小石原川ダム建設事業等の点検について

平成23年 3月18日
独立行政法人 水資源機構

1. 点検の趣旨等①

ダム費 — 転流工

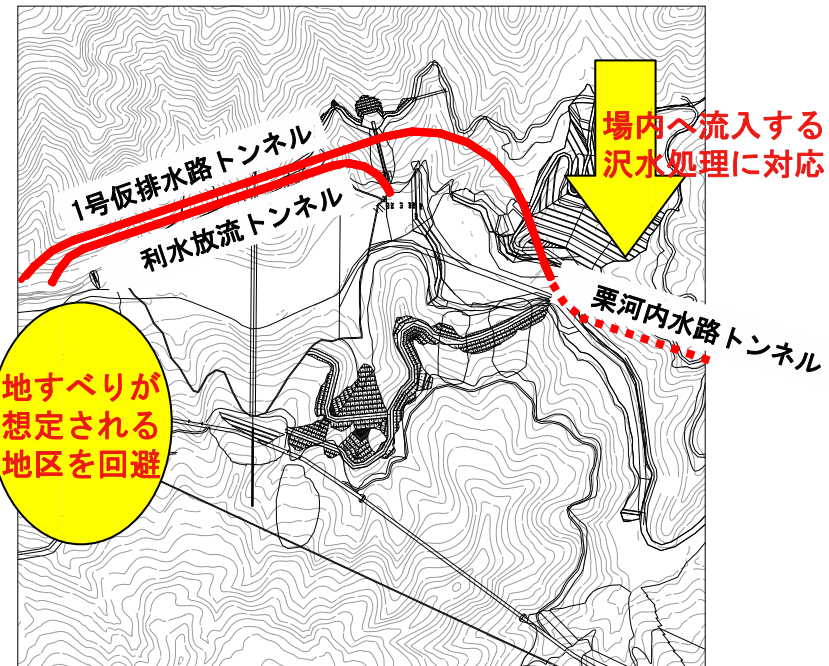
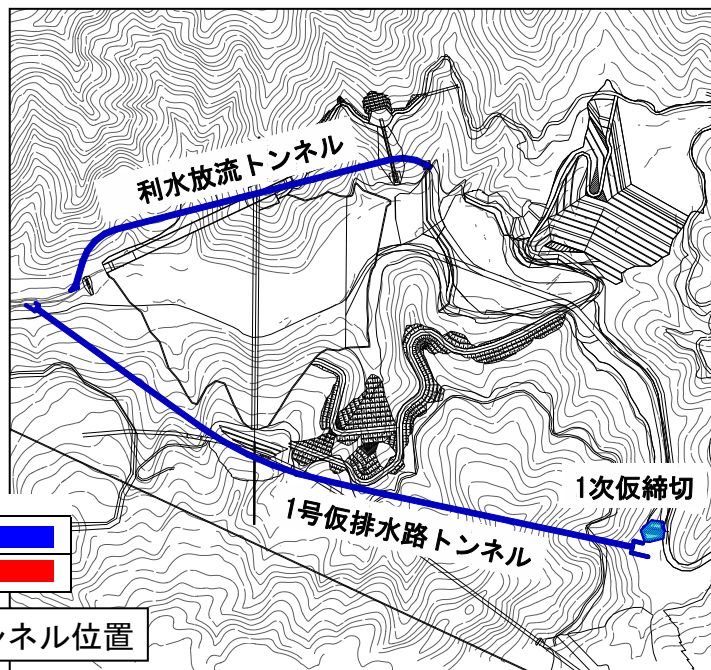
- 地質調査、施工計画、実施設計を踏まえ、1号仮排水路トンネルを左岸から右岸へ変更した設計を反映。
- 施工計画変更に伴う、仮締切計画の見直し
- 単価は、平成22年度の最新単価を使用。

- 2.2億円の減。
- 施工の際に実施設計で想定している地質と異なった場合、数量や施工内容が変動する可能性がある。

現計画	最新の状況
設計段階	概略設計	実施設計
施工内容	仮排水路トンネル方式	仮排水路トンネル方式（変更なし）
数量	1号仮排水路トンネル1,400m 利水放流トンネル 870m 仮締切工 1式	1号仮排水路トンネル1,350m（数量減） 利水放流トンネル 870m（変更なし） 仮締切工 1式（1次締切見直し）
内容		1号仮排水路トンネル位置を右岸に変更
単価	H16単価	H22単価（物価変動による増）
点検結果	30.2 億円	28.0 億円（△2.2億円（△7.3%））

総事業費の点検 (10) ②

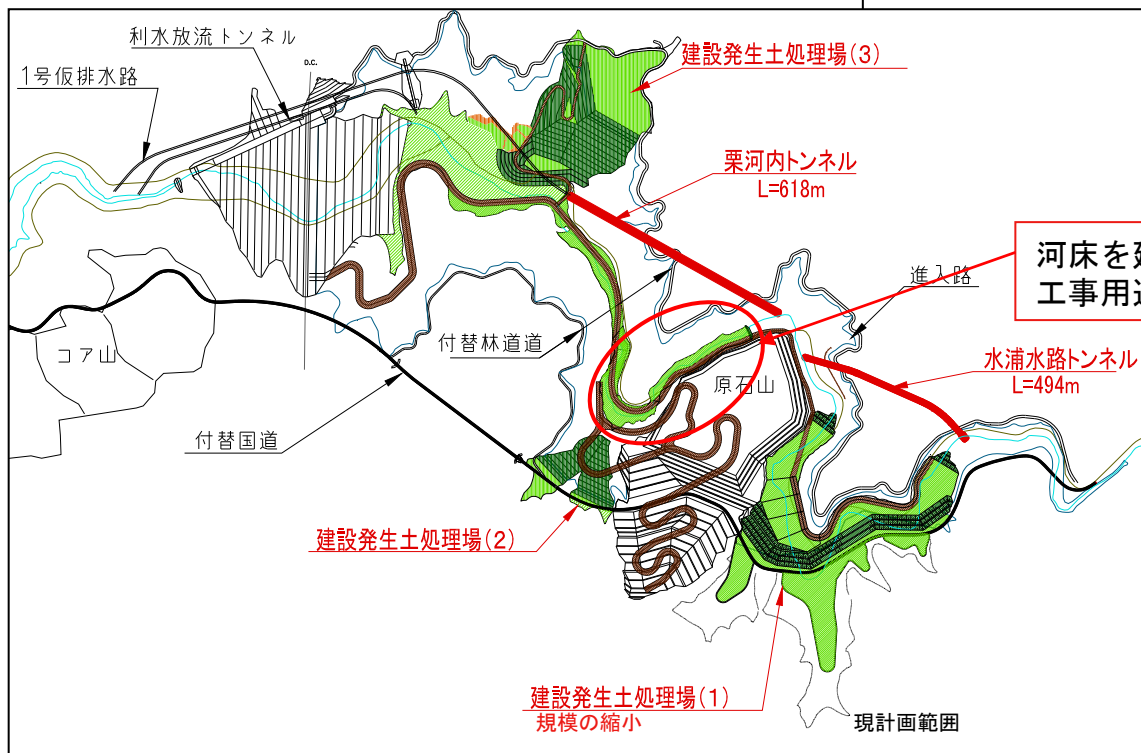
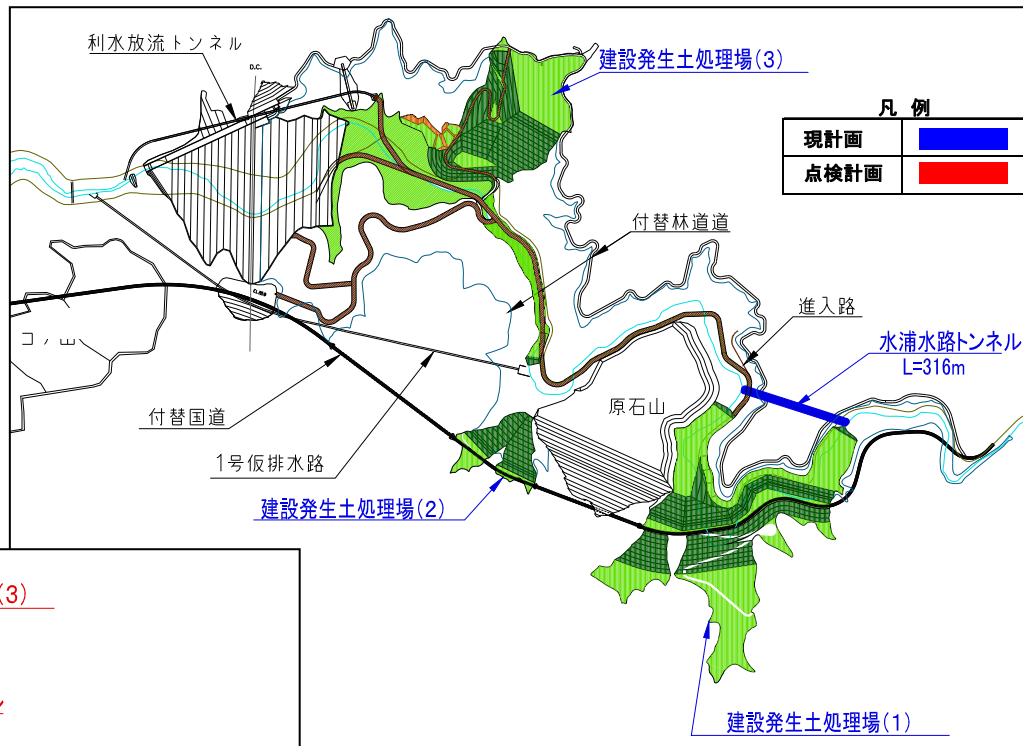
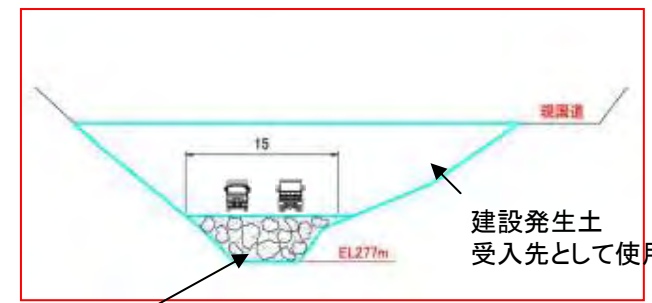
水路トンネルを建設し、河川を仮廻しすることにより、現況河道を建設発生土の受入地とした。このことにより、河道に建設発生土を受け入れた上面を工事用道路として利用することが可能となり、その結果、現国道を擁壁等で拡幅する必要がなくなった。

水路トンネル建設に伴う増分と建設発生土受入地を工事用道路として利用することの施工性、経済性を比較し、当該施工計画を採用。

河床を建設発生土で埋め立て、工事用道路とする。

導水路費 — 取水設備、導水施設、放水施設

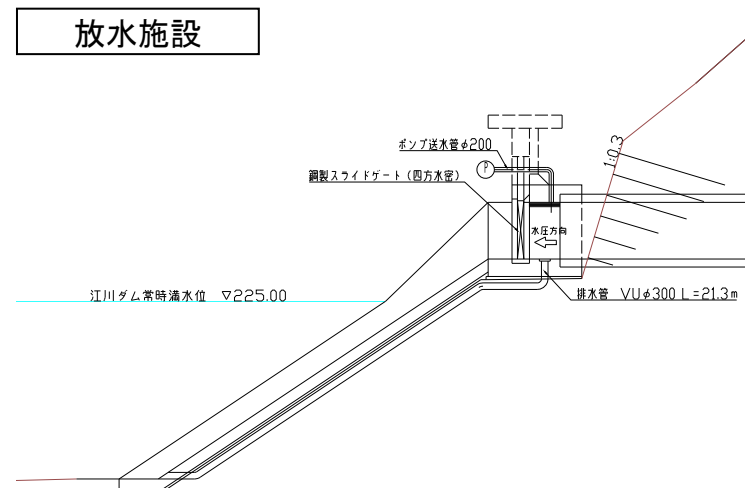
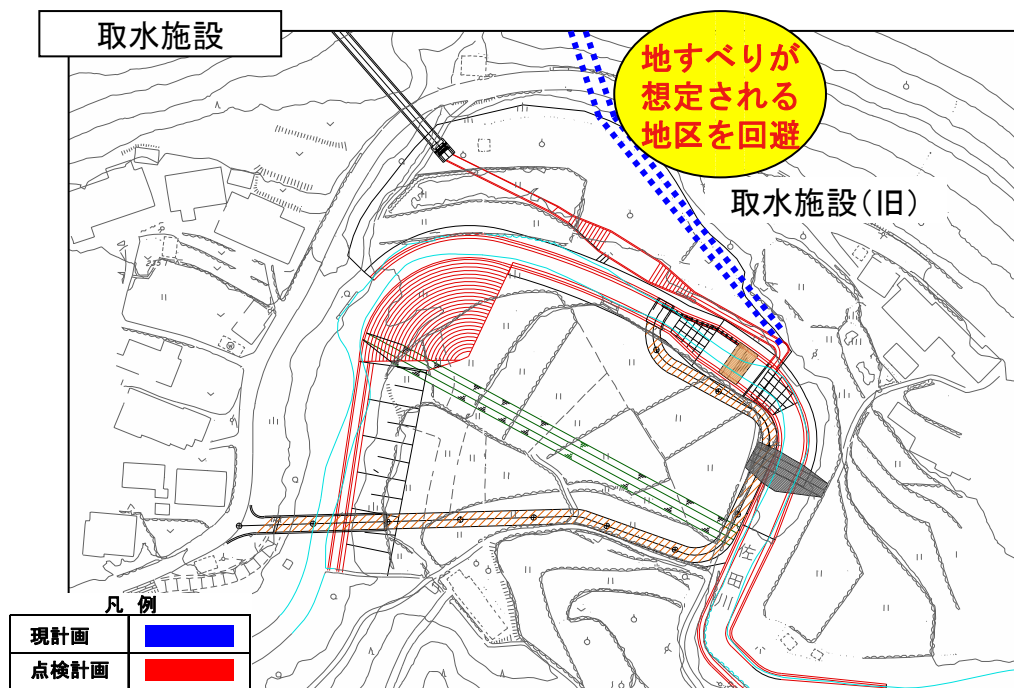
- ・地質調査結果に基づき、取水位置を変更。
- ・取水位置の変更に伴う導水トンネルの縦断勾配及びトンネル断面の管径を変更した設計を反映。
- ・単価は、平成22年度の最新単価を使用。

- ・13.7億円の増。
- ・施工の際に実施設計で想定している地質と異なった場合、数量や施工内容が変動する可能性がある。

現計画	最新の状況
設計段階	概略設計	実施設計
施工内容	山岳トンネル	山岳トンネル (変更なし)
数量	導水路径: 2.2m 導水路長: 5,250m	導水路径: 2.8m 導水路長: 5,000m
単価	H16単価	H22単価 (物価変動による増)
点検結果	67.3 億円	81.0 億円 (増13.7億円 (増20.4%))

導水路計画図

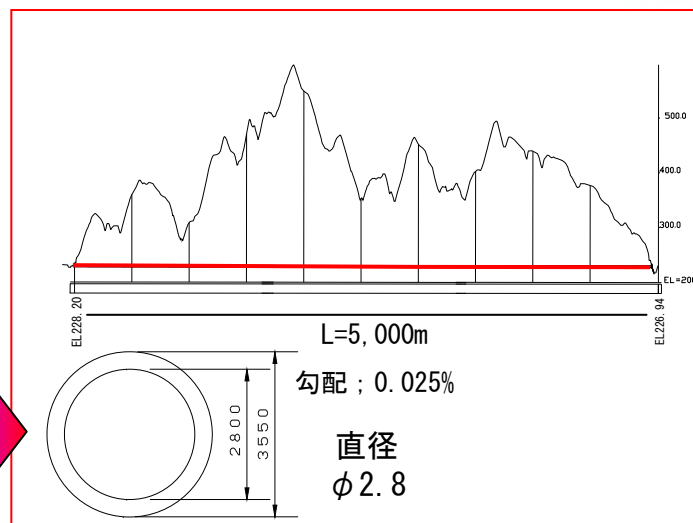
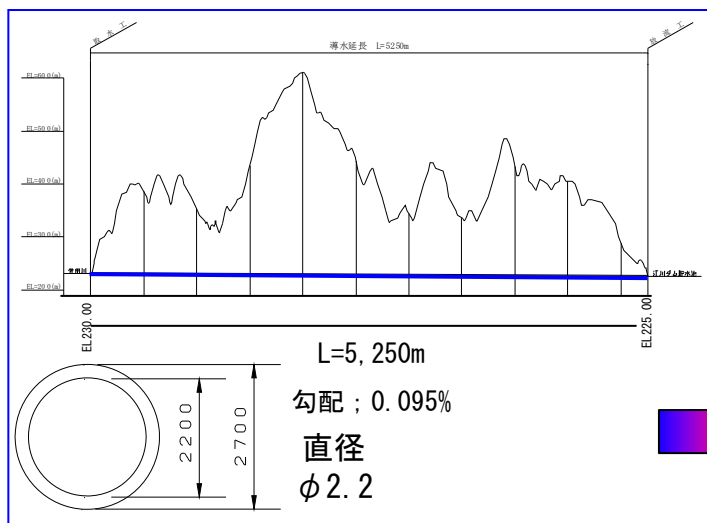
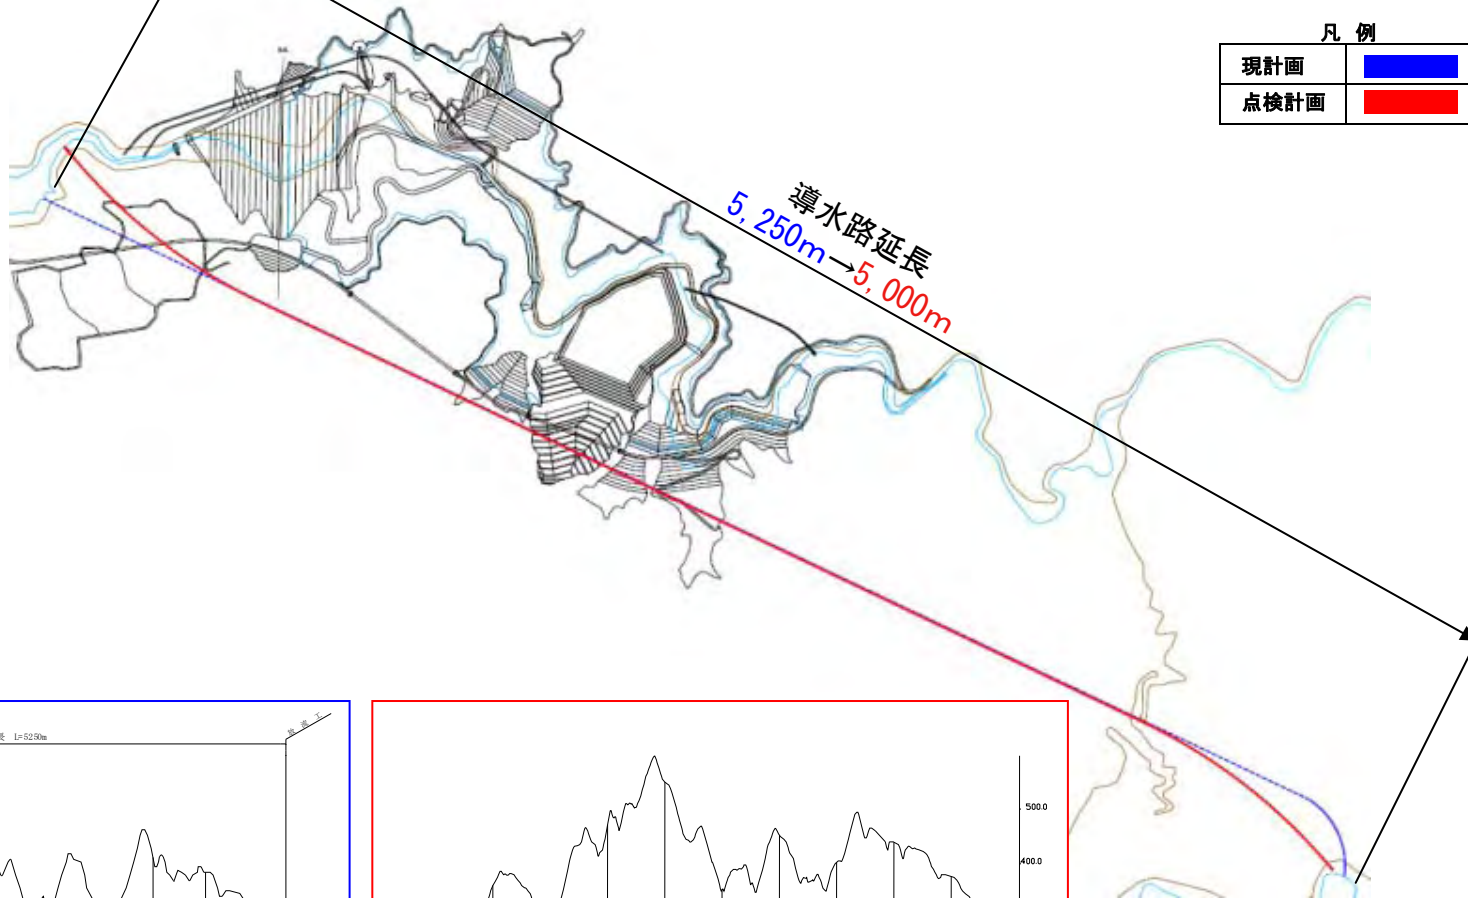
放水口側 (小石原川)
 標高 : EL. 225. 00m
 ↓
 EL. 226. 94m

取水口側 (佐田川)
 標高 : EL. 230. 00m
 ↓
 EL. 228. 20m

工事用道路計画の変更

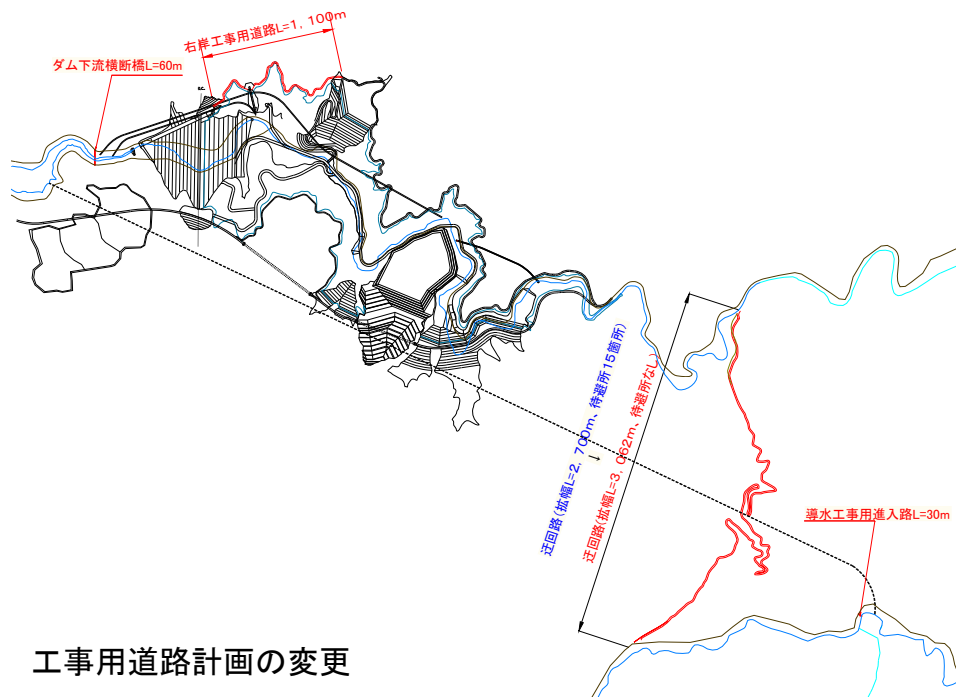
- 調査・設計の進捗に基づき、現行の線形や拡幅などの条件を変更した設計を反映。
- 迂回路は、実績（福岡県との道路工事に関する合併施工協定書）を反映。
- 単価は、平成22年度の最新単価を使用。

- 4.6億円の減。
- 関係機関との協議が必要な箇所があるため、協議結果により数量や施工内容が変動する可能性がある。

- 道路： L = 3, 800 m
 - 右岸工事用道路 L = 1,100m. W = 5m
 - 迂回路 { 拡幅対象延長 L = 2,700m. W = 現道 + 1.5m
待避所 50m²/箇所 × 15箇所 = 750m²
- 橋梁： L = 90 m
 - ダム下流横断橋 L = 60m. W = 5m
 - 導水工事用進入路 L = 30m. W = 5m

- 道路： L = 4, 162 m
 - 右岸工事用道路 L = 1,100m. W = 5m
 - 迂回路 { L = 3,062m. W = 6m
待避所なし
- 橋梁： L = 90 m
 - ダム下流横断橋 L = 60m. W = 5m
 - 導水工事用進入路 L = 30m. W = 5m

工事用道路計画の変更

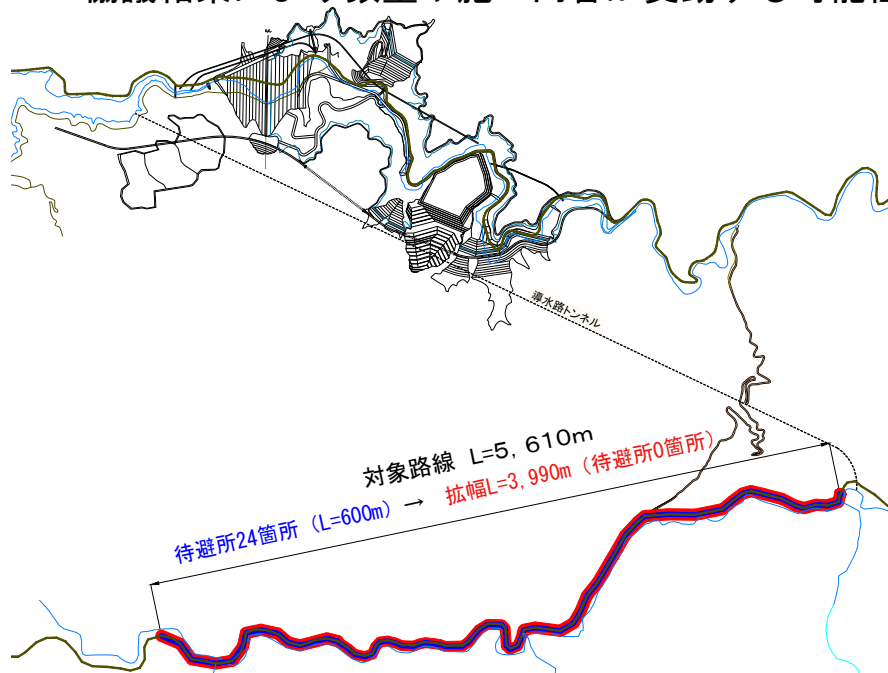
- 調査・設計の進捗及び道路管理者との協議により、現行の線形や拡幅などの条件を変更した設計を反映。
- 単価は、平成22年度の最新単価を使用。

- 4.8億円の増。
- 関係機関との協議が必要な箇所があるため、協議結果により数量や施工内容が変動する可能性がある。

- 待避所 24箇所 (L=600m) 設置

- 現道改良：現道 L = 3,990m
 - W=7.0m L=1,839m
 - W=6.5m L=871m
 - W=6.0m L=1,280m
- 待避所 0箇所

工事用道路計画の変更

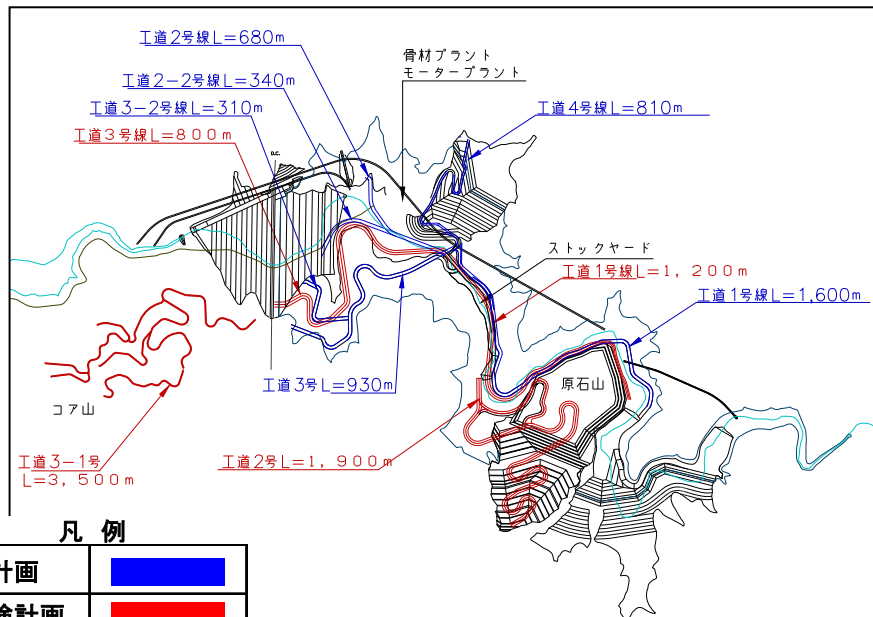
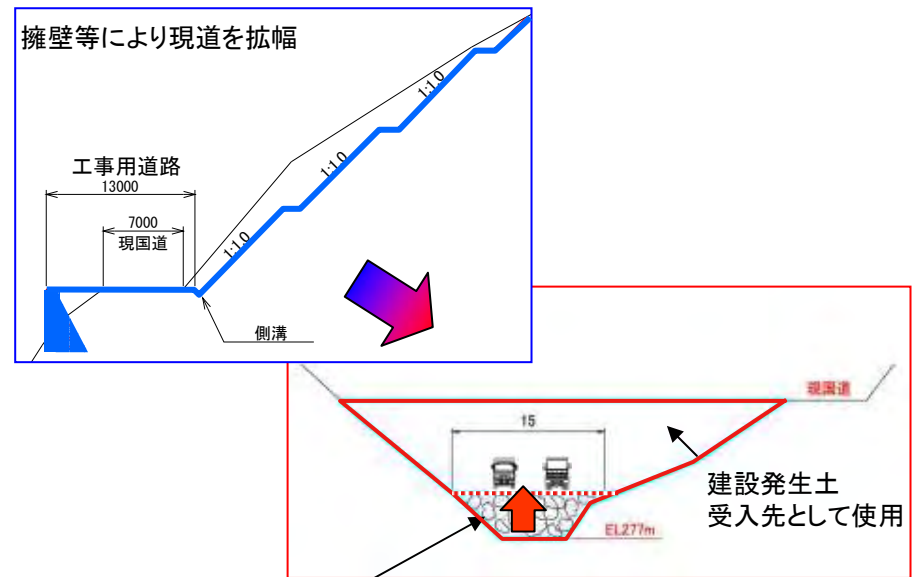
- 施工計画で、本体や材料山の掘削ズリなどで発生する材料を工事用道路の路盤として流用する設計を反映。
- 調査・設計の進捗に基づき、現行の線形や拡幅などの条件を変更した設計内容を反映。
- 平成22年度の最新単価を使用。

- 14.2億円の減。
- 関係機関との協議が必要な箇所があるため、協議結果により数量や施工内容が変動する可能性がある。

現計画	最新の状況
設計段階	概略設計	実施設計
施工内容	道路造成 (盛土)	道路造成 (変更なし)
数量	延長 約4.7km	延長 約7.4km
内容	現道拡幅 (川側：擁壁により拡幅) (山側：切土により拡幅)	現況河川を建設発生土にて盛土 (擁壁等の構造物なし)
単価	H16単価	H22単価 (物価変動による増)
点検結果	37.1 億円	22.9 億円 (△14.2億円 (△38.3%))

総事業費の点検 (24) ②

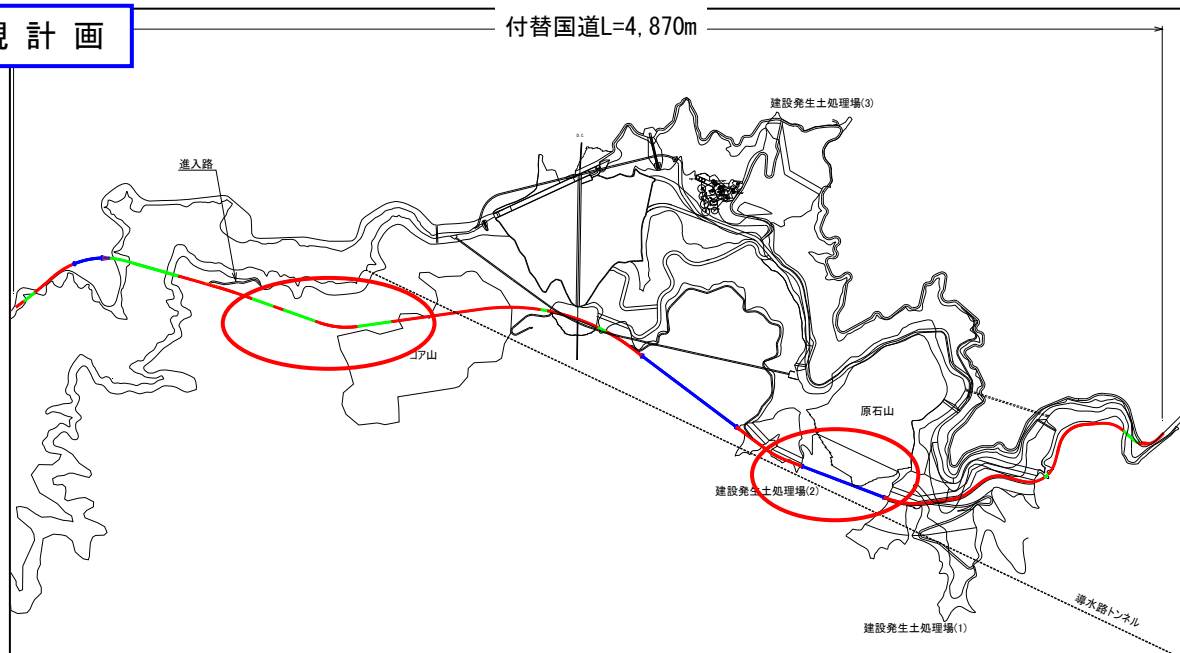
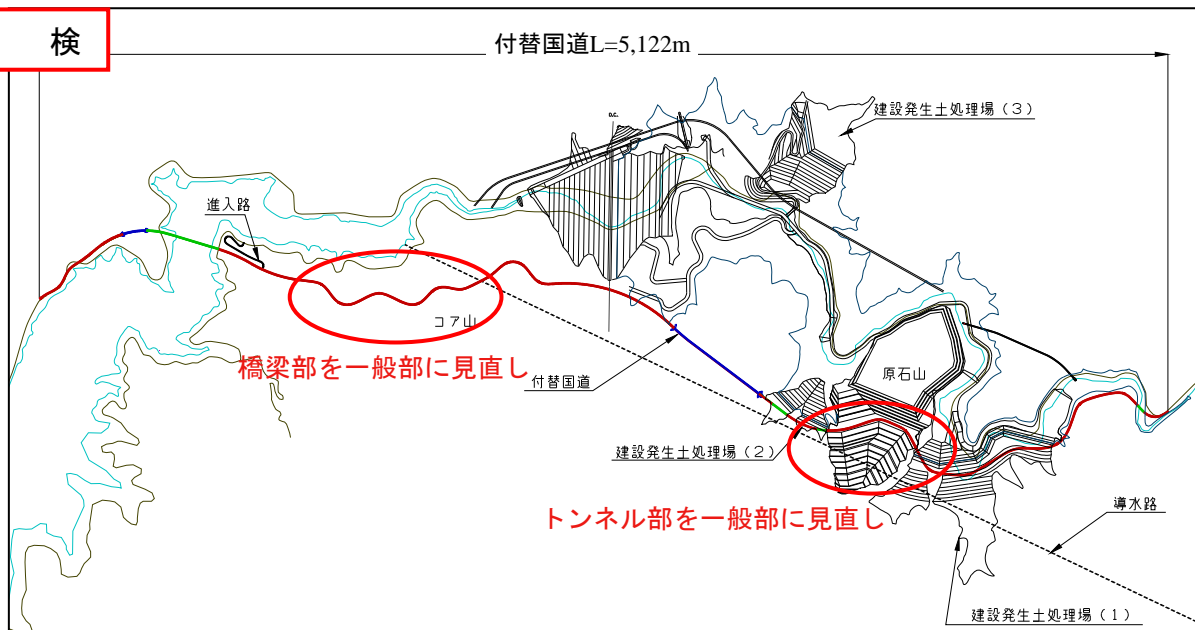
- 道路管理者と締結した付替国道等の協定（国道：平成20年度、林道：平成21年度）の内容を反映。
- 単価は、平成22年度の最新単価を使用。

- 6.1億円の減。
- 補償は、ほぼ数量等内容が確定しているが、付替国道など道路管理者との細部の協議次第では、変更が生じる可能性がある。また、施工の際に想定している地質が異なり、追加調査や再検討が必要となった場合などには変動する可能性がある。

付替国道L=4,870m

付替国道L=5,122m
